DATA: 09 de Maio de 2003
MODELOS: SM 14 A E SM 20 A (Produtos com a PCI 149 REV. B)
ASSUNTO: Ruído Irrradiado pela Fonte

Detectamos algumas interferências provocadas pela fontes dos monitores SM 14^A e SM 20^A, quando estes estão próximos de TV's que utilizam antena interna (canais 2 ao 5 VHF). Para eliminar estas interferências e até mesmo melhorar a imagem do próprio monitor, vocês deverão efetuar as seguintes alterações:

FIG 1:

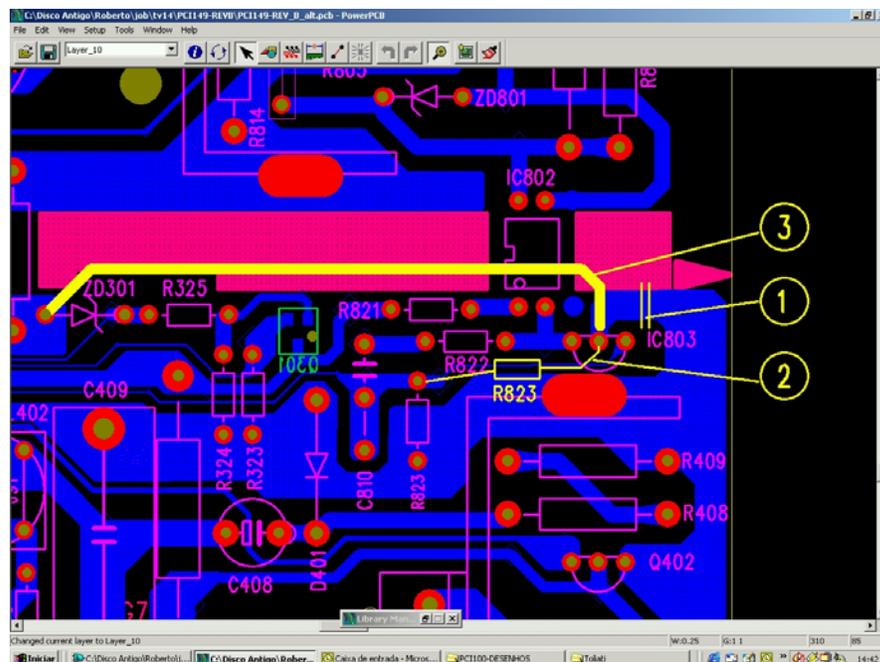
1º - Cortar a ligação entre o terra e o IC 803 (pino central), conforme mostra a FIG 1;

2º - Montar o resistor R823 (4K7 5% 0,16W) entre o pino do R823 (antigo) e o pino central, conforme FIG 1;

3º - Fazer a ligação entre o ânodo do ZD301 e o IC803 (pino central), conforme FIG 1:

FIG 2:

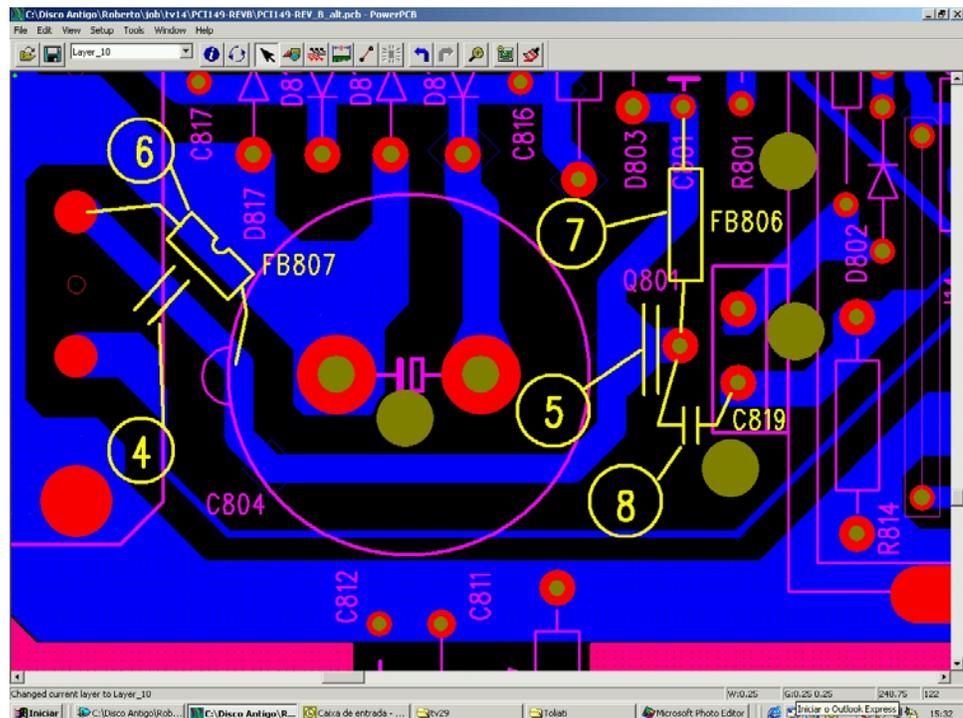
4º - Cortar a Ligação entre o T802 (pino 5) e o C801, conforme FIG 2;

5º - Cortar a ligação entre Q801 (pino central) e o C801, conforme FIG 2;

6º - Montar um ferrite duplo FB807 entre T802 (pino 5) e C801, conforme FIG 2;

7º - Montar um ferrite simples FB806 (1UH) entre o Q801 (pino central) e o C801, conforme FIG 2;

8º - Montar um capacitor C819 (CC 1KPF 10% 2KV) entre o Dreno e o Source do Q801, conforme FIG 2:

FIG 3:

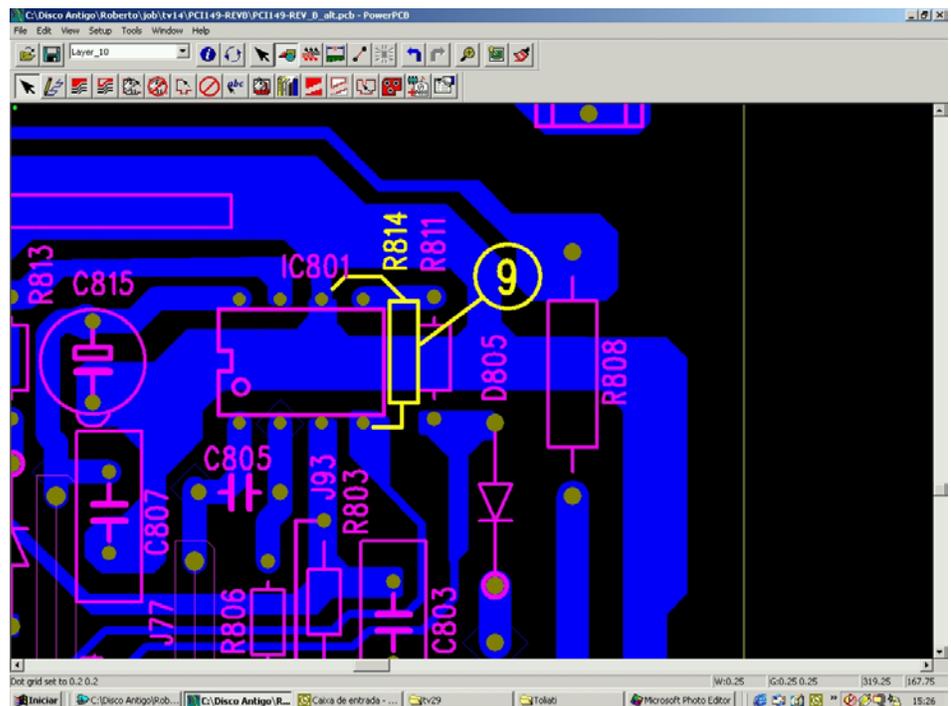
9º - Montar o resistor R814 (MET FILM 0R33 5% 1W) entre os pinos 4 e 6 do IC801, conforme FIG 3;

FIG 4:

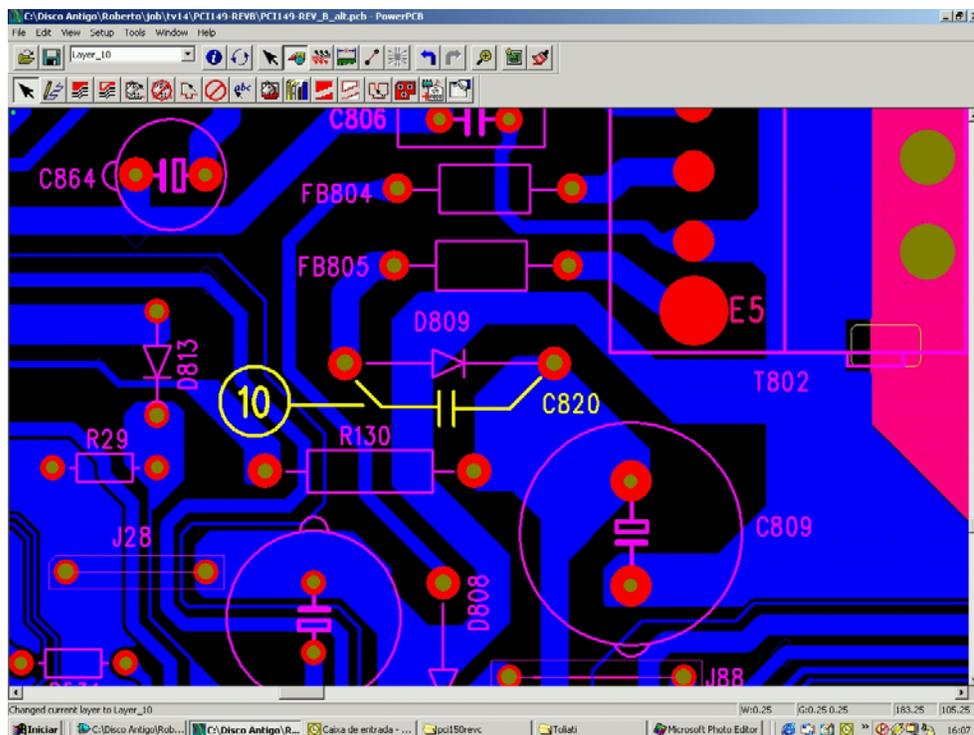
10º - Montar o capacitor C820 (CC 220KPF 2KV Y5P) em paralelo com o diodo D809, conforme FIG 4;
